DETERMINAZIONE DEL DIRIGENTE SERVIZIO VIA/VINCA 17 aprile 2025, n. 173

[ID VIP 13125] - Parco eolico composto da 6 aerogeneratori di potenza nominale pari a 7,2 MW, per una potenza complessiva di 43,2 MW, da realizzarsi nel Comune di Ginosa (TA), e delle relative opere di connessione alla RTN ricadenti nel medesimo Comune.

Proponente: Q-ENERGY RENEWABLES 2 S.R.L.

Relazione tecnica a supporto dell'istruttoria sul progetto
ID_VIP 13125

Figura 3 – Interferenza dell'aerogeneratore WTG06 con la Rete dei Trattori

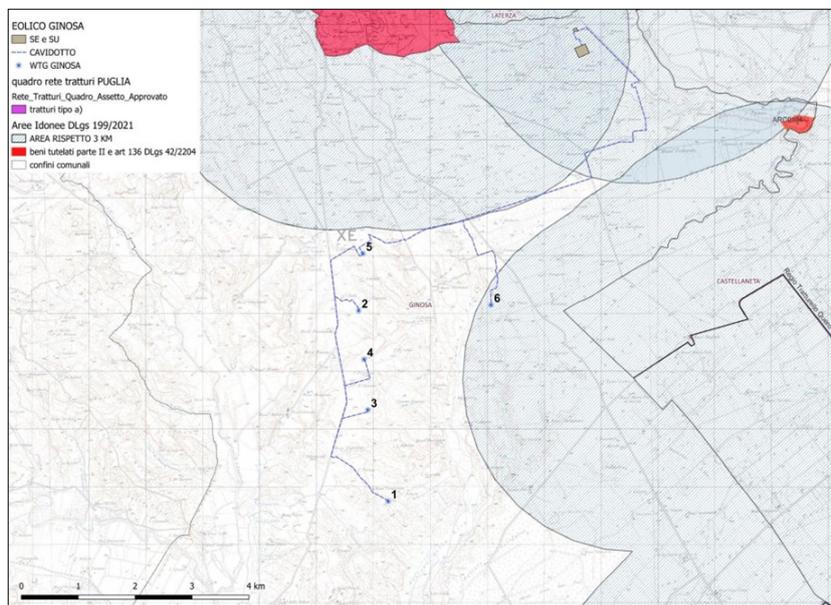
Nello specifico, l'aerogeneratore **WTG06 ricade** nella fascia di rispetto di 3 km del **Regio Tratturello Quero**, catalogato in **Classe A**, riconoscimento che ne attesta l'elevato valore storico e paesaggistico, attribuendo un vincolo di particolare rilevanza ai fini della tutela e della pianificazione territoriale. Tali beni culturali rientrano nelle disposizioni di tutela previste dalla **Parte II del Codice dei Beni Culturali e del Paesaggio (D.lgs. 42/2004)**.

- L'installazione del parco eolico è **parzialmente in contrasto** con quanto previsto dal **D.lgs. 199/2021 e s.m.i.** L'area in cui è previsto l'insediamento dell'aerogeneratore WTG06 ricade all'interno della fascia di rispetto della distanza di tre chilometri dal **Regio Tratturello Quero**, bene tutelato dalla Parte Seconda del Codice 42/2004.

Figura 4 – Interferenza dell'area di progetto con l'IBA139 'Gravine' entro un raggio di 5 km

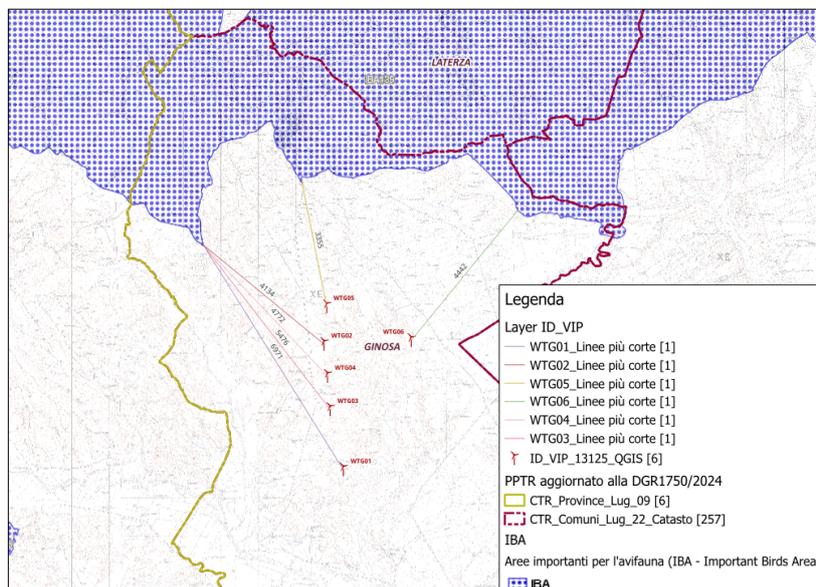
L'analisi cartografica evidenzia che gli aerogeneratori WTG02, WTG04, WTG05 e WTG06 ricadono all'interno del buffer di 5 km dall'area IBA n. 139 – Gravine, determinando un'interferenza potenziale con il perimetro dell'area di interesse ornitologico.

- L'area individuata per l'impianto **non ricade tra quelle classificate come non idonee ai sensi del Regolamento Regionale n. 24/2010**. Tuttavia, si rende necessaria **un'integrazione documentale che fornisca evidenze oggettive circa l'assenza di produzioni agricole a qualità certificata** (es. DOP, IGP, Biologico) nei terreni interessati dal progetto. Inoltre, l'analisi cartografica rileva un'interferenza, entro un raggio di 5 km, tra gli aerogeneratori **WTG02, WTG04, WTG05 e WTG06 e l'area IBA n. 139 – Gravine**, riconosciuta come zona di interesse ornitologico.

Figura 7 – Distanza degli aerogeneratori dalle strade (GIN-AMB-TAV-062)

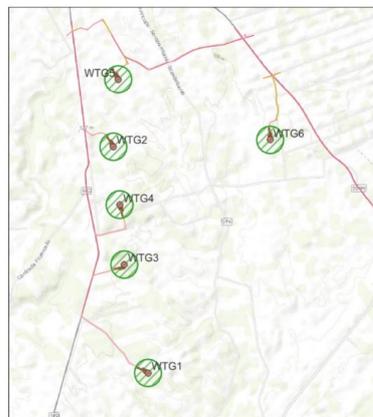
Il progetto soddisfa il requisito. La distanza più ridotta, pari a 380 m (in prossimità della WTG05) risulta superiore sia all'altezza massima dell'aerogeneratore (200 m) sia alla soglia minima di 150 m. Il rispetto di tali distanze è verificato nella *Relazione di Analisi del Parco Eolico con la Viabilità* (GIN-AMB-REL-061_00) e nella *Tavola delle interferenze delle ombre con la viabilità* (GIN-AMB-TAV-062_00), con riferimento anche alla gittata massima degli elementi rotanti analizzata in GIN-AMB-REL-044_00.
